Evaluación del plan de gestión de residuos mineros y el análisis de rotura de presa de la mina de cobre de Touro y O pino de Cobre San Rafael

Evaluación del plan de gestión de residuos mineros en el estudio de impacto ambiental y el análisis de rotura de presa de la mina de cobre Touro de Cobre San Rafael, Galicia

Steven H. Emerman (El Dr. Steven H. Emerman tiene un Bachelor of Science (B.S.) en Matemáticas de la Universidad Estatal de Ohio, un Máster (M.A.) en Geofísica de la Universidad de Princeton y es Doctor (Ph.D.) en Geofísica por la Universidad de Cornell)

Presentado el 8 de enero de 2025, Revisado el 12 de enero de 2025

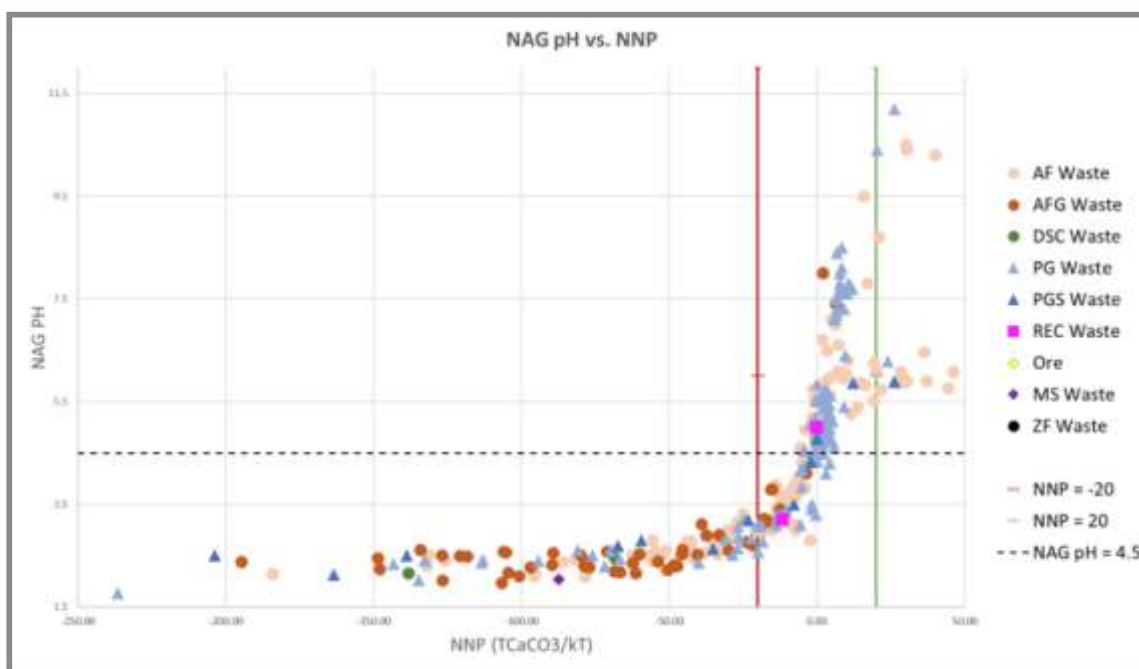
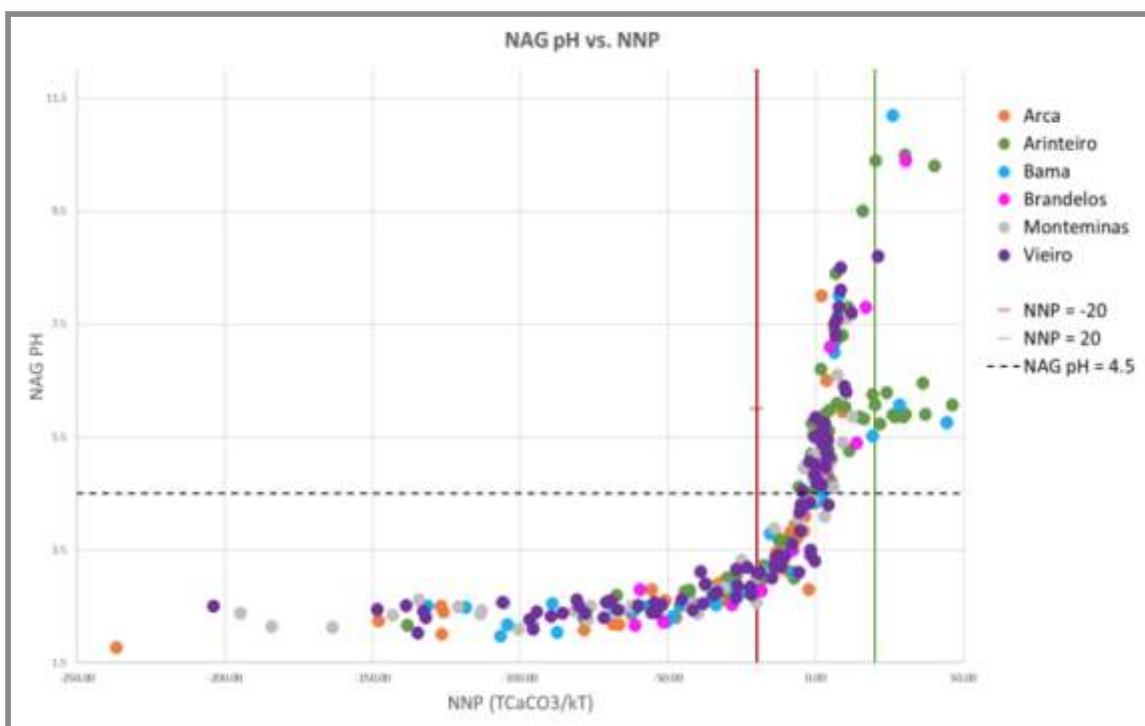
Alejano (2019) se opuso el argumento anterior de Emerman (2018) afirmando que los estériles de mina se probarían en bloques de 3,5 metros por 3,5 metros (con profundidad o espesor no especificado). De acuerdo con Alejano (2019), “Los estériles serán analizados de forma paralela al mineral dentro del proceso de control de leyes, donde por toma de muestras representativas y análisis geoestadísticos, se tendrá controlado en todo momento si los estériles extraídos pertenecen a una categoría u otra.

Sin embargo, no se han realizado estudios que demuestren si se debe esperar que los bloques de 3,5 metros de lado estén compuestos en su totalidad por estériles de mina PAG o en su totalidad por estériles de mina NAG, o qué grado de mezcla de estériles de mina NAG y PAG se debe esperar que ocurra en bloques de este tamaño. En otras palabras, se desconoce por completo el grado de mezcla de estériles de mina NAG y estériles de mina PAG.

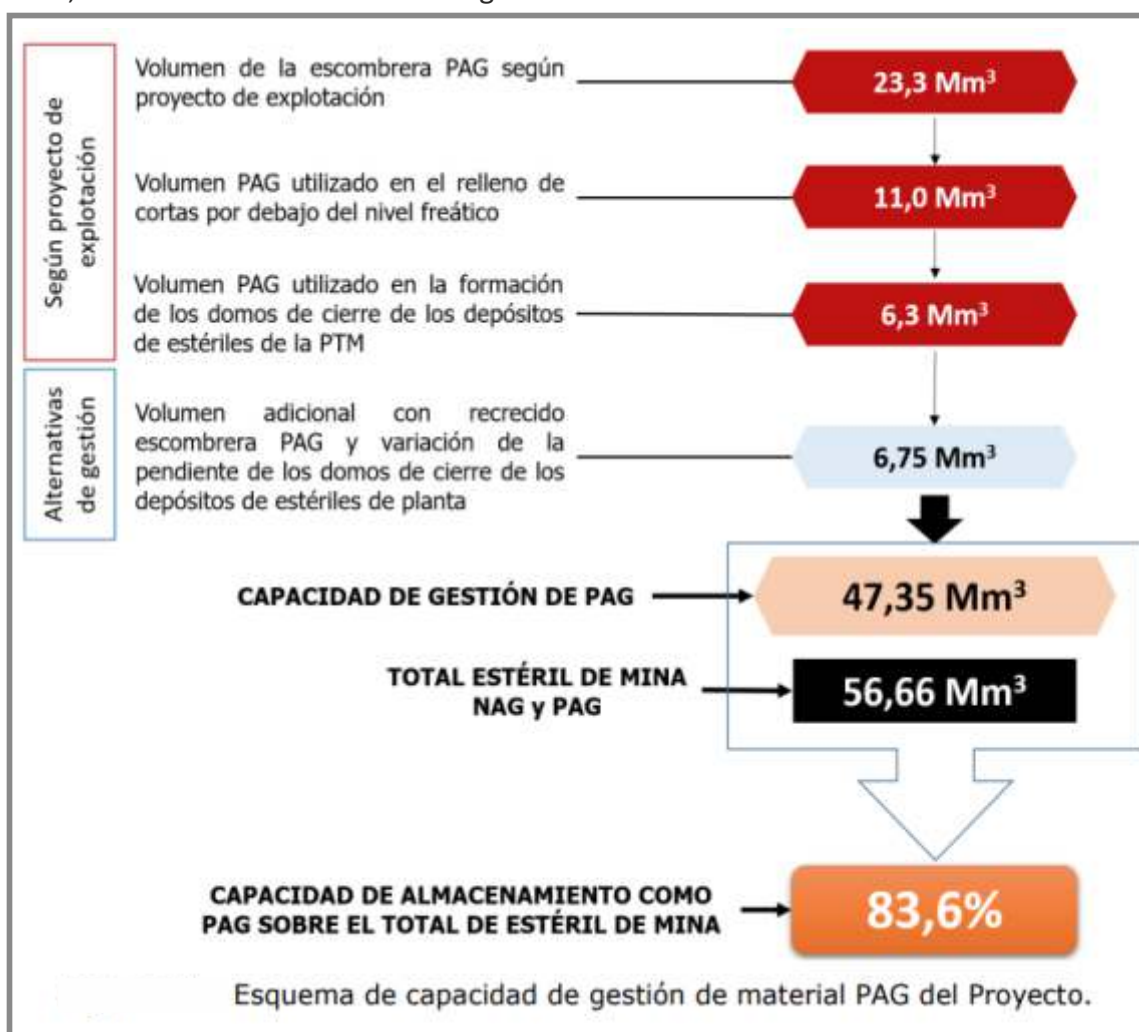
El punto es que el EIA no incluye ningún plan de contingencia en caso de que no haya suficientes estériles de mina NAG. El EIA sí indica que hay lugares adicionales para los estériles de mina PAG, los cuales sólo necesitan almacenarse de manera segura y no son necesarios para la construcción de la infraestructura de la mina. En particular, el EIA identifica suficiente espacio de almacenamiento si el 83,6 % de los estériles de mina fueran estériles de mina PAG (ver Fig. 25).
